Mercedes-Benz

Actros/Axor/ ...

Sl. 1: Dosedanja zasnova (primer)

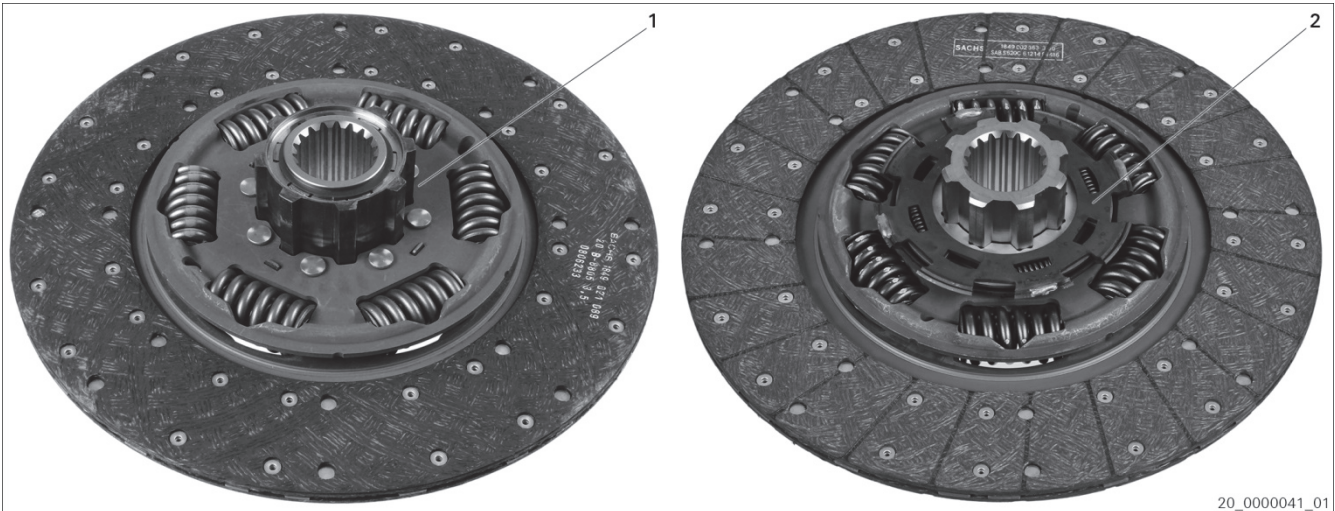
Sklopka z dvema diskoma je nadgrajena in njena zasnova je prilagojena spremenjenim tehničnim zahtevam. Dosedanja zasnova s pestom in pušo (sl. 1) je zamenjana z novo zasnovo s spojno pločevino (sl. 2).

Sestavnih delov različnih zasnov ni mogoče mešano vgrajevati!

Nadomestna veriga
3400 121 501 → 3400 700 649
3400 700 355 → 3400 700 648
3488 000 102 → 3488 000 400 + 1878 007 185
